Miklabraut (Rauðarárstígur-Langahlíð) (49-04) Strætórein

Á framkvæmdastigi
3. stig

**Umferðaröryggisrýni
(e. RSA)**

Desember 2017

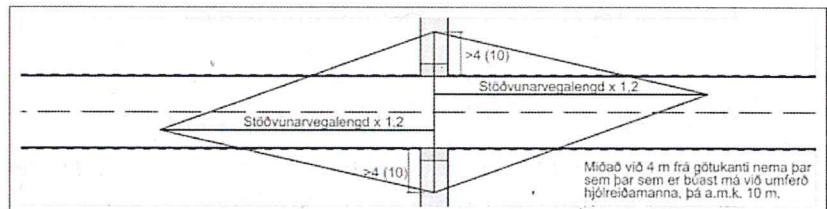
Enn hefur rýnhópur áhyggjur af því hvort sjónlengdir milli gangandi og akandi við ljósastýrðu gönguleiðina vegna staðsetningu hljóðvarnar séu fullnægjandi, sjá t.d. aðstæður sunnan megin hér til hægri. Þarna er einnig staðsettur umferðarlósastólpi milli veggjar og akbrautar sem getur haft neikvæð áhrif á sjónlengdir. Skv. óformlegum upplýsingum frá Reykjavíkurborg má auðveldlega færa staurinn inn fyrir hljóðvörn.

Öryggisatriði: Ófullnægjandi sjónlengdir geta skapað mikla hættu meðal allra vegfarenda. Mjög mikilvægt er að akandi geri sér grein fyrir aðstæðum og sjái tímanlega óvarða vegfarendur sem nálgast ljósastýrðu gönguþverunina, sjá sjónlengdarkröfur á myndinni hér að neðan úr leiðbeiningum um gönguþveranir. Sérstaklega er bent á takmarkaðar sjónlengdir á milli leigubíls á sérreininni og barns sem ætlað sér að nýta gönguljósin.

Lausn: Öryggishópur benti á þetta í fyrri rýni og hvetur til að gengið verði úr skugga um að kröfur um sjónlengdir verði uppfylltar, jafnvel þó það kosti breytingu á vegnum.

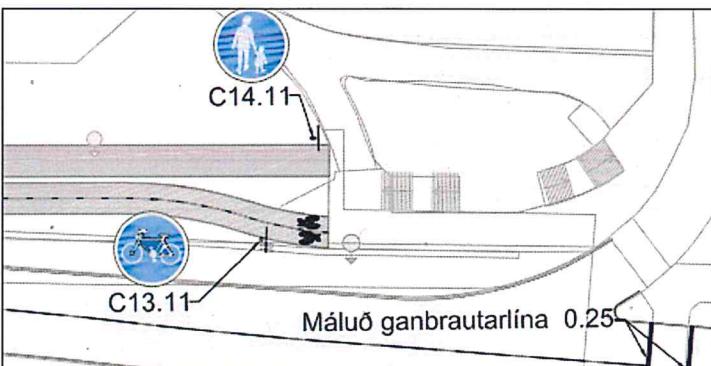
Samantekt 15.01: Rýnihópur telur að skoða mætti betur upphaf hjóla- og göngustígs austan megin. Sjá einnig athugasemdir í kafla 22. Skilti.

Skv. tillögu að svörum við fyrri öryggisrýni er ekki talin ástæða til að breyta, m.a. vegna þess að lítil hætta sé á misskilningi og að hönnunin sé áfangahönnun. Rýnhópur er þó enn á þeiri skoðun að varhugavert geti verið að leiða hjólandi beint inn á göngusvæði og telur mikilvægt að sett verði upp skilti til að vara hjólandi og gangandi við því að hjóla- eða göngustígr sé að verða blandaður stígr áður en það gerist, í síðasta lagi þegar það gerist. Hér til hægri má sjá aðstæður þegar hjólandi

Öryggisatriði: Eins og skjáskotið hér að neðan sýnir eru hjólandi leiddir beint inn á göngusvæði nálægt undirgöngum. Því gætu hjólandi haldið að þeir séu enn á hjólastíg sem getur valdið hættu og misskilningi milli gangandi og hjólandi. Við sumar leiðir gangandi og hjólandi getur einnig verið um að ræða óþarfa krókaleiðir.

Lausn: Hafa nýju stígana sameiginlega í upphafi. Þ.e. hafa samrými á stígunum í upphafi og greina stíganna í sundur aðeins seinna. Þannig geta hjólandi og gangandi valið betur sína leið og einnig kemur það í veg fyrir óþarfa misskilning við upphaf stíganna.

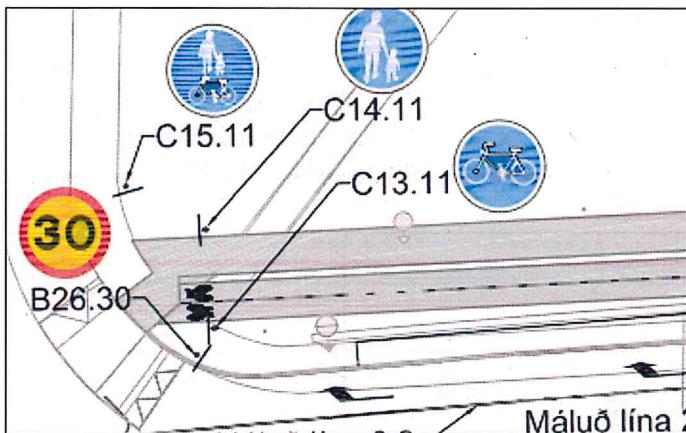
Samantekt 15.02. Rýnihópur telur að skoða mætti betur upphaf hjóla- og göngustígs vestan megin. Óljóst þykir hvernig stígar hjólandi og gangandi tengjast stígum við Rauðarárstíg. Sjá einnig athugasemdir í kafla 22. Skilti.

Skv. tillögu að svörum við fyrri öryggisrýni er ekki talin ástæða til að breyta, m.a. vegna þess að lítil hætta sé á misskilningi og að hönnunin sé áfangahönnun. Rýnhópur er þó enn á þeim hætti sem settur er fram á teikningu þar sem ekki er augljós tenging í beinu framhaldi við þverun Rauðarárstígs. Frekar eigi að sameina stíga aðeins fjær þverun Rauðarárstígs svo ekki fari saman á einum stað sameining stíga og þverun akandi umferðar. Mælt er með að útfæra aðskilnað göngu- og hjólastígs nánar á seinni stígum þegar ljóst er hvernig framhald hjólastígs nálægt þverun Rauðarárstígs verður útfært. Þá telur rýnhópur mikilvægt að sett verði upp skilti til að vara hjólandi og gangandi við því að hjóla- eða göngustígr sé að verða blandaður stígr áður en það gerist, í síðasta lagi þegar það gerist

Einnig er varhugavert að hjólandi vegfarendi í vesturátt snúi baki í þá akandi umferð sem er í hægri beygju af Miklabrautinn á Rauðarárstíg. Örlitil sveigja á stígum frá beygjureininni myndi auðvelda hjólreiðafólki að átta sig á aðstæðum áður en akbrautin er þveruð, óháð því hver á réttinn.

Öryggisatriði: Eins og skjáskotið hér að neðan sýnir er hætta á að hjólandi vegfarendur hjóli beint yfir gönguþverunina líkt og um áframhald af hjólastíg sé að ræða. Slíkt getur valdið óþarfa hættu og misskilningi milli gangandi og hjólandi.

Lausn: Líkt og með lausnina sem bent er á hér að ofan (austan megin) er lagt til að hafa nýju stígana sameiginlega í upphafi. Þ.e. að draga saman hjólandi og gangandi í sameiginlegan göngu- og hjólastíg nokkru áður en komið er að þverun Rauðarárstíg. Þannig geta hjólandi og gangandi valið betur sína leið og einnig kemur það í veg fyrir óþarfa misskilning við upphaf stíganna.

Öryggishópur leggur einnig til að stígendarnir verði sveigðir, þ.a. hjólandi og gangandi snúi sem næst 90 gráður við akandi umferð og auðveldi þannig öllum vegfarendum að átta sig á hver öðrum.

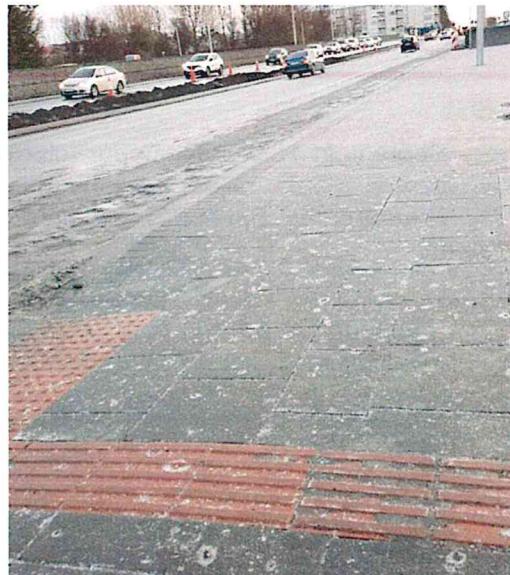
Samantekt 16.01: Rýnihópur hefur ekki fengið svör við fyrri rýni á 2. stigi. Þessum hluta framkvæmdar var ekki endanlega lokið þegar rýni átti sér stað. Við þessa 3. stigs rýni á framkvæmdastigi var þó t.d. tekið eftir því að það vantaði leiðarlínur á biðsvæði sunnan megin borið saman við útboðsteikningu. Hér til hliðar má t.d. sjá mynd af svæði þar sem leiðarlína á að liggja meðfram akbraut í átt að fyrirhuguðu biðskýli.

Vangaveltur eru um hvort leiðarlínur séu fullnægjandi uppsettar. Sér í lagi er um að ræða leiðarlínur við biðsvæði sunnan megin Miklubrautar, leiðir fatlaðra af göngustíg að biðstöð norðan megin Miklubrautar og leiðir fatlaðra yfir Miklubraut.

Öryggisatriði: Mikilvæg að aðgengi fyrir alla sé fullnægjandi til að skapa ekki hættu og misskilning.

Lausn: Yfirfara allar leiðarlínur.

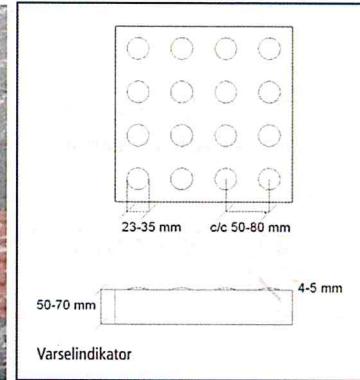
Samantekt 16.03: Við þessa rýni á framkvæmdastigi voru aðstæður þannig að frekar hált var á gangstéttum. Rýnhópur tók þó sérstaklega eftir að yfirborð á takkahellunum var töluvert hálla en yfirborð gangstéttu síthvoru megin við hellurnar, sjá mynd til vinstri hér til hliðar.

Öryggisatriði: Varhugavert að ganga á svona hálu yfirborði, sér í lagi fyrir fatlaðan einstakling. Þá eru takkahellurnar gjarnan á hallandi yfirborði sem eykur enn frekar líkurnar á að renna til á þeim við aðstæður sem þessar.

Lausn: Svo virðist vera að yfirborð takkanna sé flatt sem gerir það að verkum að raki/bleyta safnast saman ofan á þeim og frýs. Rýnhópur skoðaði myndir af takkahellum í leiðbeiningum norsku vegagerðarinnar og tók þar sérstaklega eftir að svo virðist vera að takkarnir séu kúlulaga, þ.e. ekki með flatt yfirborð, sjá mynd til hægri hér að ofan. Rýnhópur leggur það til að skoðaðar verði mismunandi gerðir af takkahellum og hvort hægt sé að draga úr hálku á svona yfirborði.
